Název a číslo stavby: **Tramvaj Plotní - soubor staveb - etapa 2-4**

Věc: Vyjádření k předložené ZBV č. 3/45.3 – SO 100.20.2-2/1 – 4ZM2 nové oplocení

Krycí list ZBV

Změnový list

SITUACE OPLOCENÍ
příloha č. 11

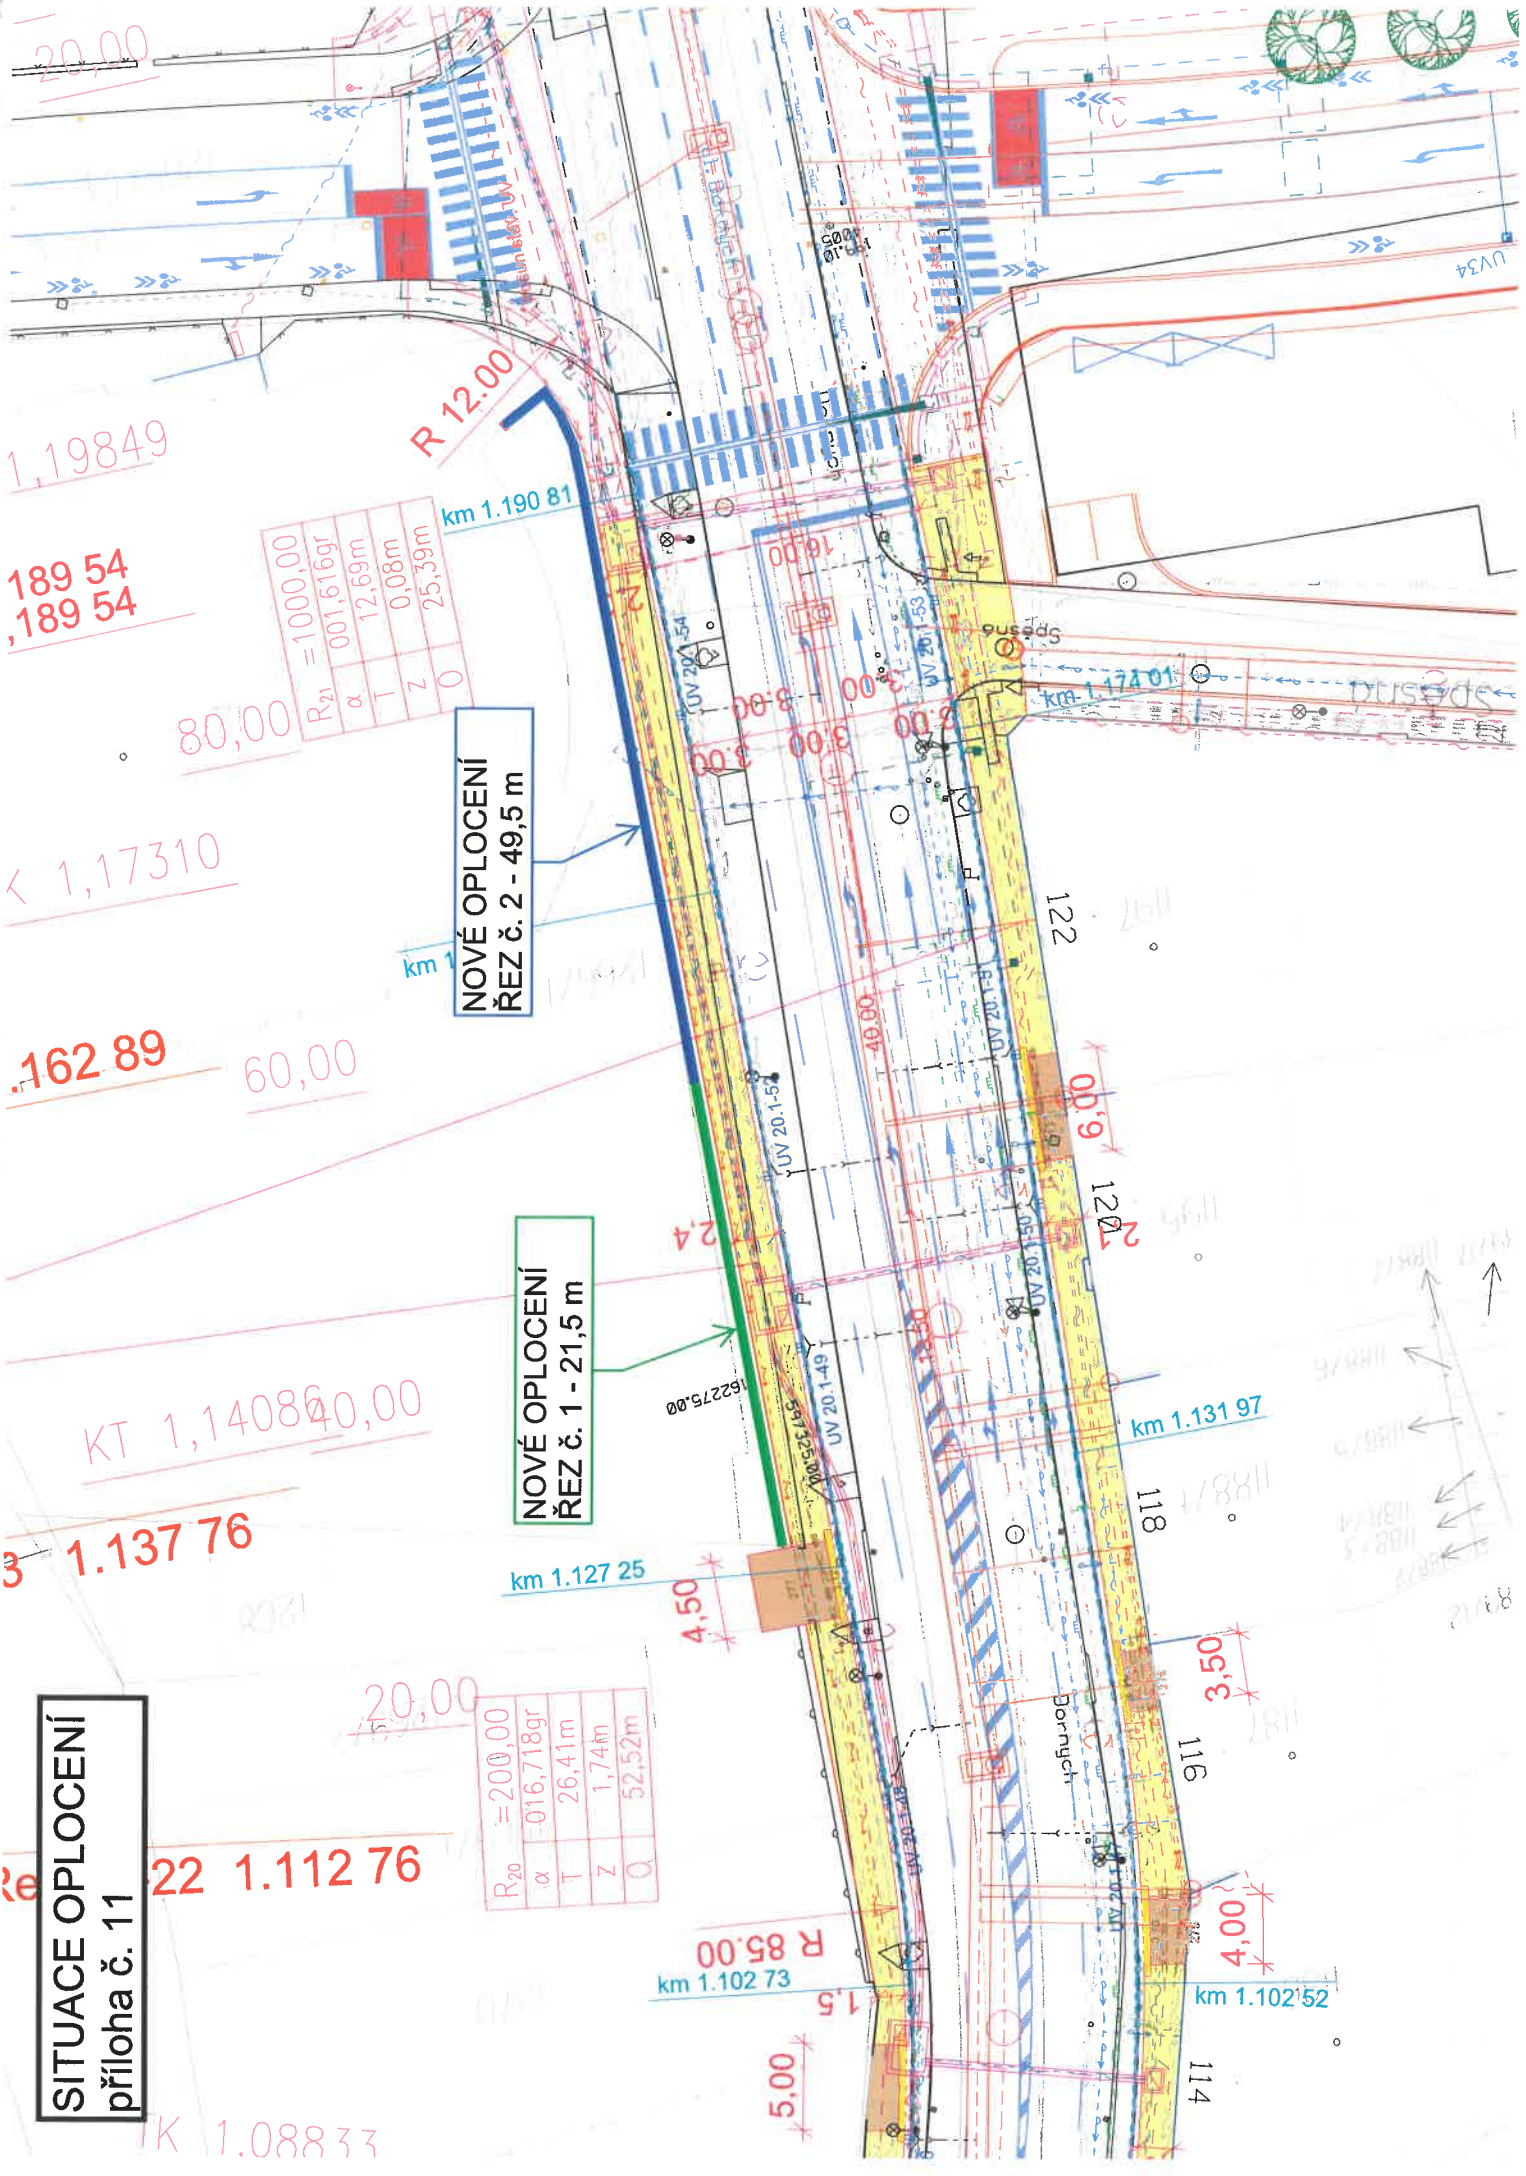
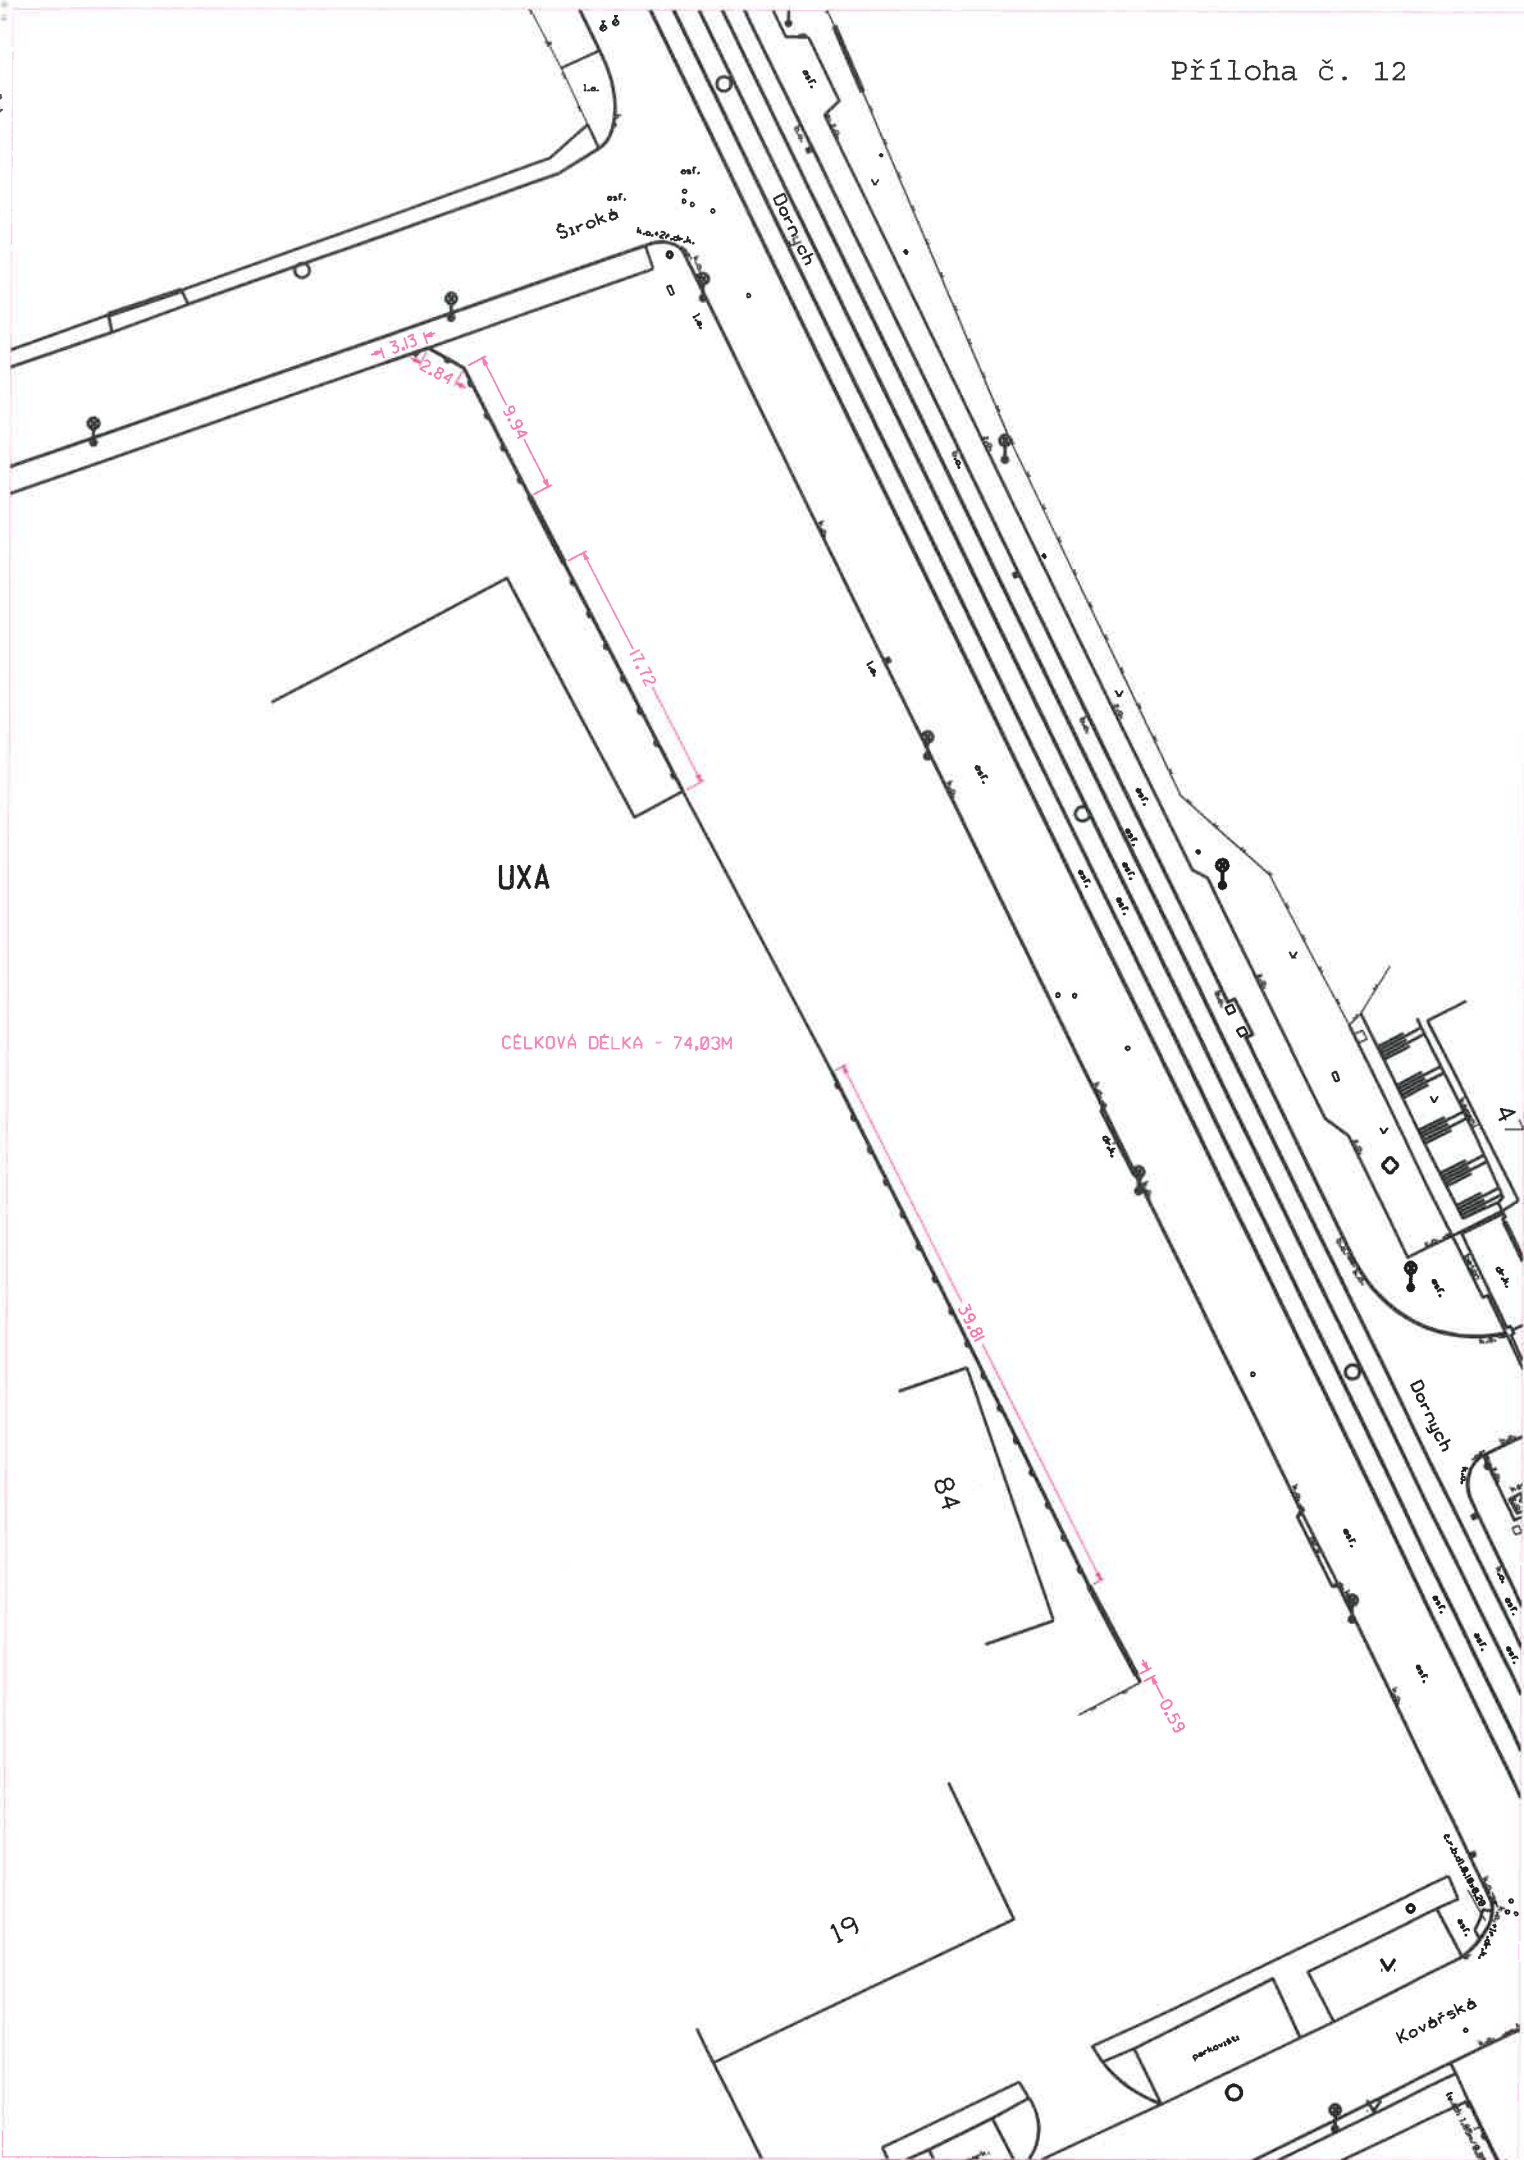
Tato ZBV řeší změnu oplocení ve stavebním objektu SO 100.20.2-2, které nemohlo být provedeno dle zadávací projektové dokumentace protože, byl patrný výškový rozdíl mezi areálem firmy IVECO a přilehlými plochami okolo areálu. Jelikož bylo předpokládáno při projekčních pracích zadávací dokumentace stavby, že výšková úroveň zpevněných ploch areálu bude obdobná jako v okolí původní zpevněné plochy (vjezdy na pozemky a vstupy do budov) bylo oplocení navrženo na jednotnou výškovou úroveň (situace oplocení - příloha č. 11).

ŘEZ č. 1: založení na základových pasech: 0,6 x 0,9 m; dorovnání výškové úrovně tvárnicemi ze ztraceného bednění výšky 0,6 m; pletivo výšky 1,8 m; v délce 21,5 m.

ŘEZ č. 2: založení na základových pasech: 0,6 x 0,9 m; dorovnání výškové úrovně tvárnicemi ze ztraceného bednění výšky 0,8 m; pletivo výšky 1,8 m; v délce 49,5 m.
